**Forum mondial de l'harmonisation
des Règlements concernant les véhicules****Groupe de travail de l'éclairage et de la signalisation lumineuse****Soixante-treizième session**

**Règlements n^{os} 37 (Lampes à incandescence), 99 (Sources lumineuses
à décharge) et 128 (Sources lumineuses à diodes électroluminescentes)****Proposition de complément 11 à la version originale
du Règlement n^o 99 (Sources lumineuses à décharge)****Communication de l'expert du Groupe de travail «Bruxelles 1952»
(GTB)***

Le texte reproduit ci-après a été établi par l'expert du GTB en vue d'introduire la nouvelle catégorie D9S. Les modifications qu'il est proposé d'apporter au texte actuel du Règlement sont signalées en caractères gras pour les ajouts ou biffés pour les suppressions.

Figure 1

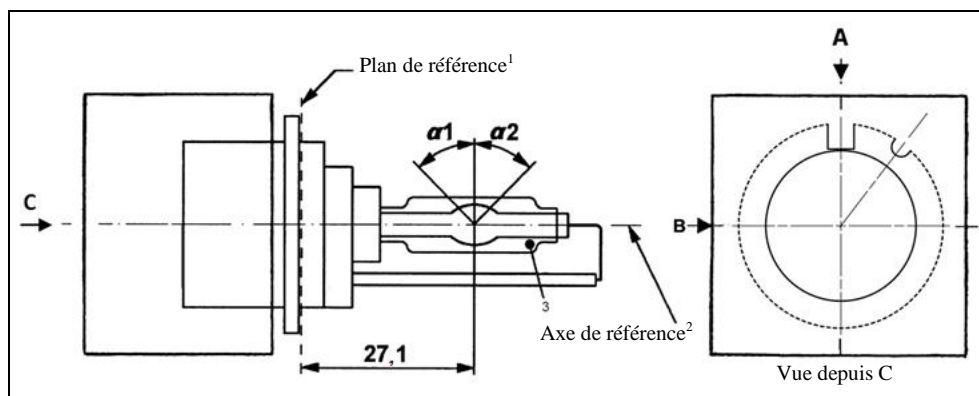
Catégorie D9S – Culot PK32d-9

¹ Le plan de référence est défini par les points de la surface de la douille où viennent reposer les trois bossages de l'anneau du culot.

² Voir feuille D9S/2.

³ Lorsqu'elle est mesurée à une distance de 27,1 mm du plan de référence et par rapport au centre de l'ampoule intérieure, l'excentricité de l'ampoule extérieure doit être inférieure à 1 mm.

Figure 2
Définition de l'axe de référence¹

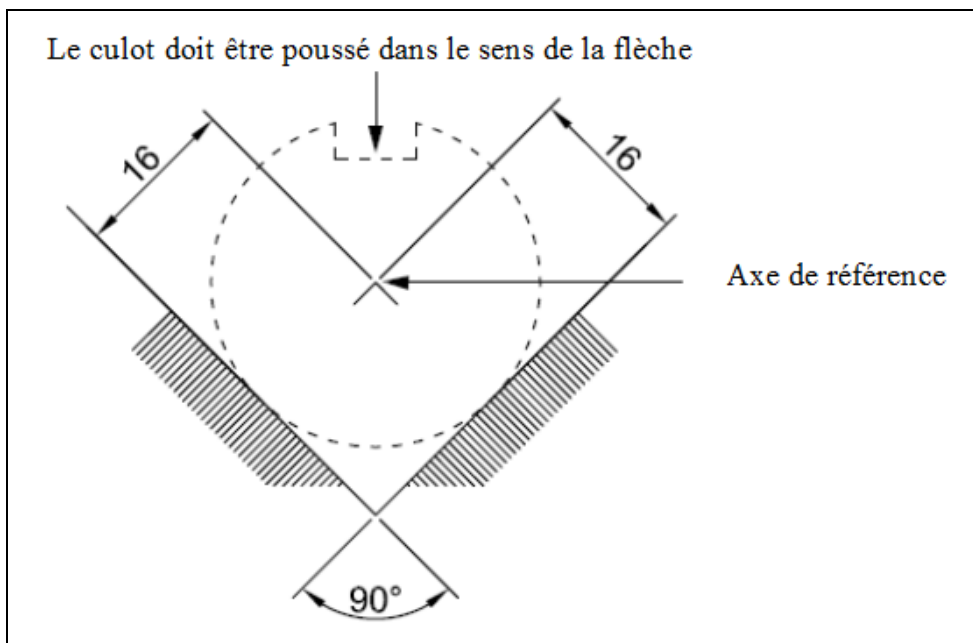
¹ L'axe de référence est perpendiculaire au plan de référence et traverse les intersections des deux lignes parallèles comme indiqué sur la figure 2.

Figure 3
Dimensions maximales de la lampe²

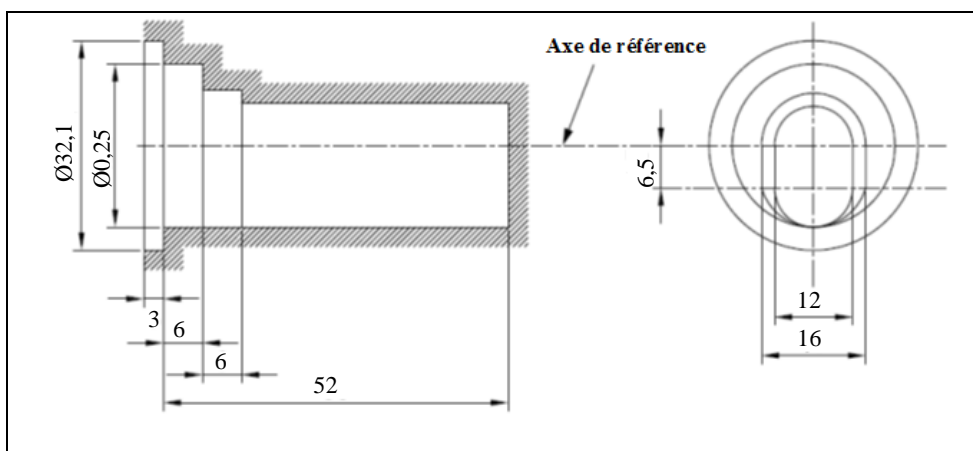
² L'ampoule et les supports en verre ne doivent pas dépasser les dimensions de l'enveloppe comme cela est indiqué sur la figure 3. L'enveloppe est concentrique à l'axe de référence.

Position des électrodes

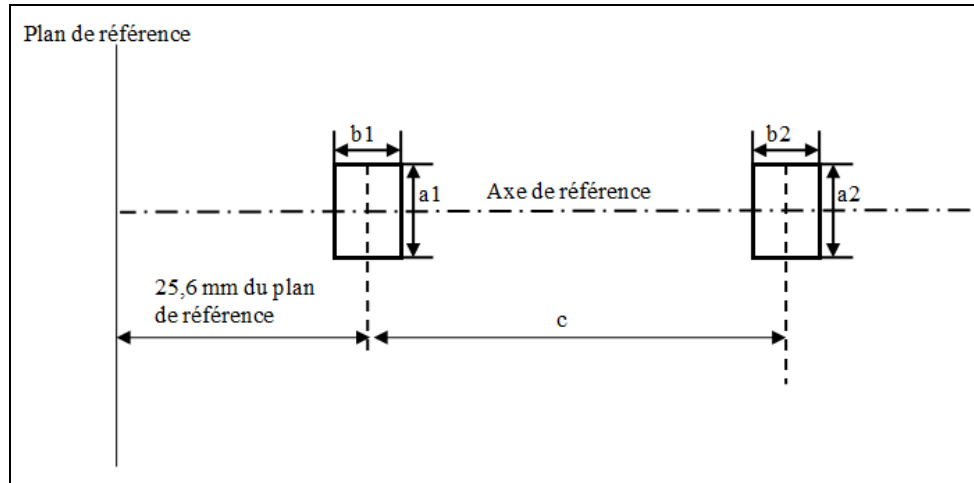
Cet essai permet de déterminer si les électrodes sont placées correctement par rapport à l'axe de référence et au plan de référence.

Le point de raccordement de l'arc à l'électrode la plus proche du plan de référence doit être placé dans la zone définie par a_1 et b_1 . Le point de raccordement de l'arc à l'électrode la plus éloignée du plan de référence doit être placé dans la zone définie par a_2 et b_2 . Ces données géométriques sont valides pour un fonctionnement à 27 W et à 35 W.

Position et forme de l'arc

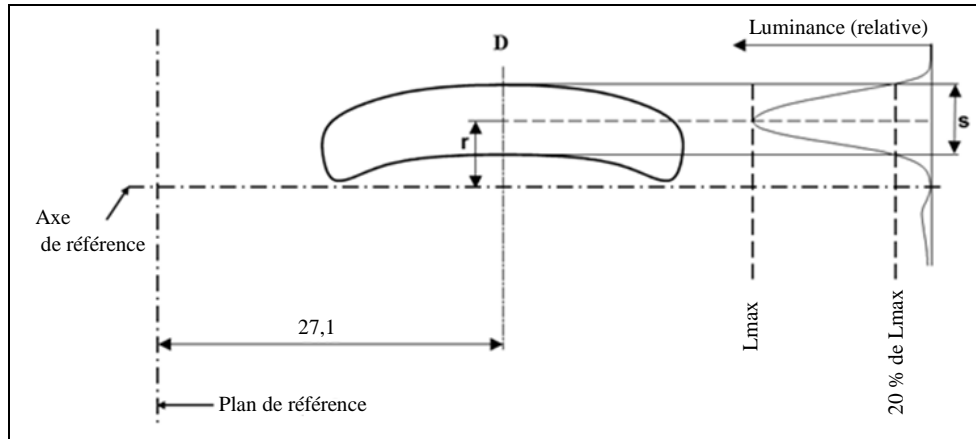
L'essai ci-dessous sert à déterminer la forme de l'arc et sa position par rapport à l'axe et au plan de référence en mesurant sa courbure et la diffusion dans la section transversale, à 27,1 mm du plan de référence.

Lorsque la distribution relative de la luminance est mesurée au centre de la section transversale, comme indiqué dans le dessin ci-dessus, la valeur maximale doit se trouver à une distance r de l'axe de référence. Le point où la luminance est de 20 % de la valeur maximale doit être situé dans le secteur s . Ces données géométriques sont valides pour un fonctionnement à 27 W et à 35 W.
